**CCR-VIA -- COMITATO DI COORDINAMENTO REGIONALE PER LA
VALUTAZIONE D'IMPATTO AMBIENTALE**

Giudizio n° 2836 del 09/11/2017

Oggetto coltivazione e ripristino ambientale di una cava di inerti a cielo aperto

Valutazione di Impatto Ambientale - VIA
Cave Canem S.r.l. – Coltivazione e ripristino ambientale di una cava di inerti a cielo aperto –
Campli (TE)

Fig. 4 – PAI, Carta della Pericolosità (dal GeoPortale)

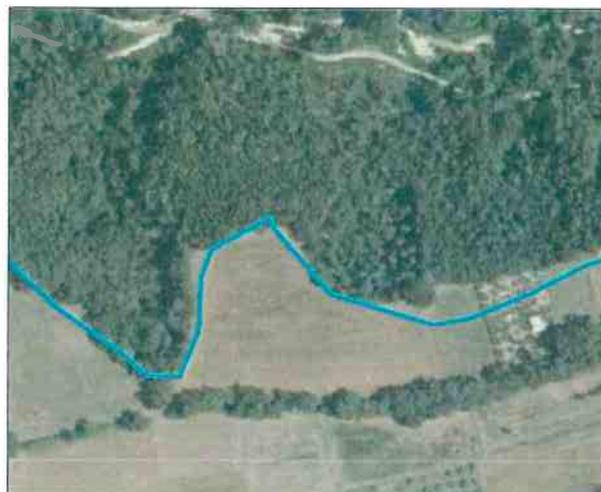
L'area in esame è interessata da un graficismo da scarpata. A tal riguardo nello SIA si riferisce che “*l'intervento progettato rappresenta un intervento in grado di ridurre la pericolosità gravitativa e/o erosiva, mitigando in tal modo il rischio intrinseco, in quanto al termine dello sfruttamento verrà creato un versante regolare ed omogeneo, raccordato con quelli ad Est e Ovest, con inclinazione variabile verso il centro della valle del Torrente Misigliano, ed acclività ben al di sotto del limite della lavorabilità con mezzi agricoli.*”

Lo SIA conclude che risulta tra gli interventi ed opere ammesse, in accordo con l'art. 14 comma 1 lett. a), delle Norme Tecniche del PAI. La presenza del vincolo di scarpata viene normato all'art. 20 – Scarpe morfologiche (Ps) delle NTA.

Fig. 8 – Lotti di coltivazione (da Tav. I allegata allo SIA)

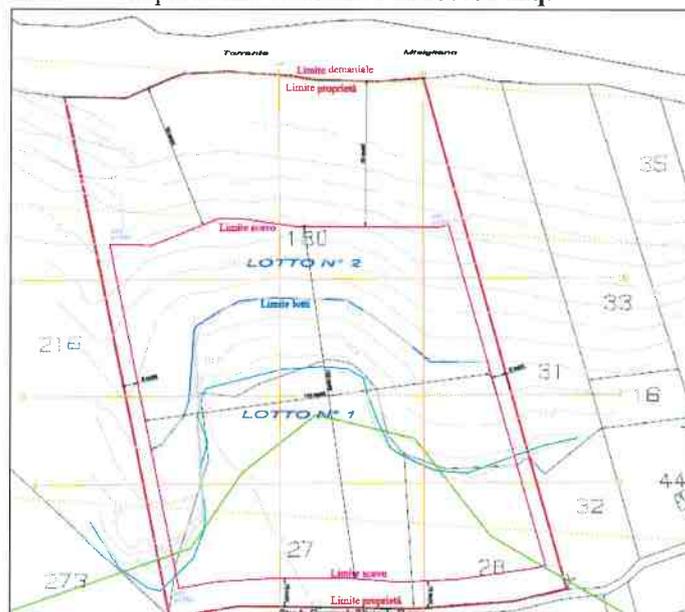
La superficie utile alla coltivazione è di **14.583 mq** circa, comunque inferiore a 20 Ha, mentre l'area di proprietà, quale somma delle superfici di ciascuna particella catastale è di **23.402 mq**.

Avendo l'area di intervento una morfologia di declivio, la coltivazione avverrà secondo il metodo degli strati sovrapposti, come da prescrizioni della Scheda 2 della L.R. 57/1988, dato che i terreni da estrarre sono **sabbie e ghiaie dei terrazzi alluvionali**.

Fig. 18 – Planimetria dei recettori (da relazione “Impatto acustico” allegata allo SIA)

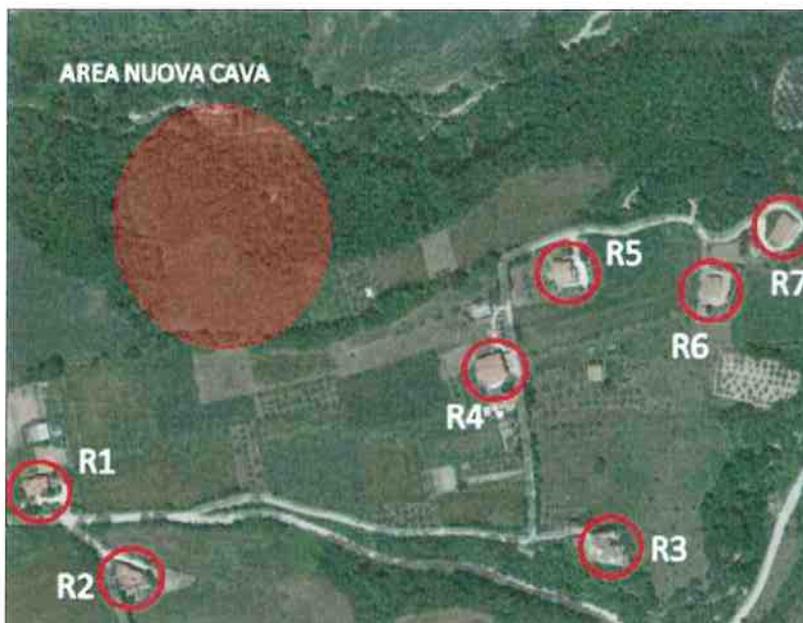
I recettori più vicini all’area si trovano alle seguenti distanze:

- R1, Abitazione privata – 150 m;
- R2, Abitazione privata – 180 m;
- R3, Abitazione privata – 280 m;
- R4, Abitazione privata – 130 m;
- R5, Abitazione privata – 190 m;
- R6, Abitazione privata – 300 m;
- R7, Abitazione privata – 360 m;

Fig. 21 – Planimetria dei sondaggi (da “Relazione geologica” allegata allo SIA)

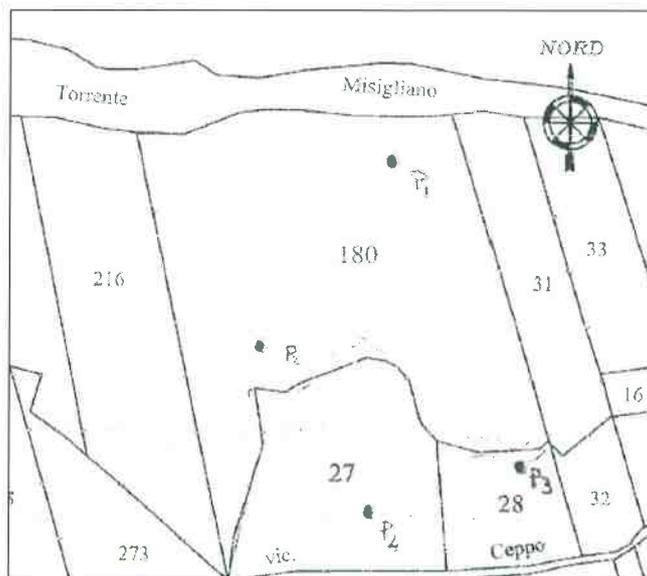
Al progetto è stata allegata la “Relazione geologica” a firma del geol. Mario Masucci, (cui si rinvia per quanto qui non riportato). Per quel che attiene le indagini, si riferisce che *“l'indagine diretta del sottosuolo è stata effettuata nel giugno del 2003 mediante n. 3 sondaggi geognostici (nominati S1, S2 e S3), per un precedente progetto analogo (vedasi quanto già riferito al punto 7 della sezione I) questi hanno permesso l'esauriente ricostruzione delle caratteristiche stratigrafiche, litologiche e idrologiche del sottosuolo del sito, in quanto hanno rinvenuto la base del giacimento, e la Formazione della Laga (substrato) a profondità variabili tra 51.00 (in S3) e 55.00 (in S2) m; inoltre la quota di massima escursione positiva della superficie piezometrica della falda misurata fu rinvenuta a -46.00 metri di profondità, ovvero a quote di 420/415.00 - 46.00 = 374/369.00 m s.l.m.”*

Allo SIA viene allegato altresì un approfondimento inerente i sondaggi geognostici effettuati, inserito nella relazione “Rapporto delle indagini...” nella quale si riferisce di avere effettuato un solo sondaggio a febbraio 2017 eseguito a carotaggio continuo fino alla profondità di 50.00 m dal p.c. con la successiva installazione di n.1 piezometro di tipo tubo aperto per l'intera lunghezza del foro. Si rileva che la quota piezometrica è stata rinvenuta ad una quota di -46 m, quindi ad una quota assoluta di 372 m s.l.m.

Fig. 23 – Ubicazione cave limitrofe (dallo SIA)

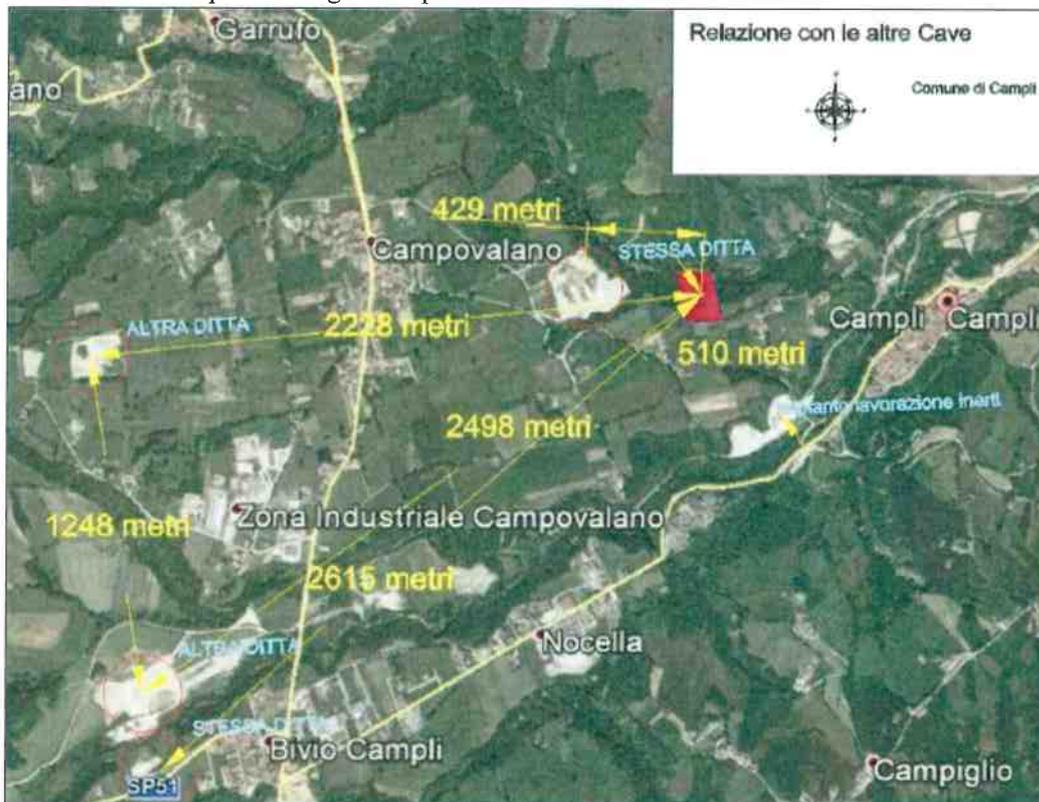
Nel valutare l'eventuale effetto di cumulo di incidenza ambientale con le altre attività estrattive della zona, si è verificato che le altre cave (non di proprietà) sono distanti sempre oltre 2 km da quella progettata, oltre esser poste ad Ovest della S.S. 80, anziché ad Est, si trovano in un diverso ambito territoriale ed utilizzano percorsi differenti per il trasporto dei materiali. Si riporta di seguito la planimetria con le relative distanze:
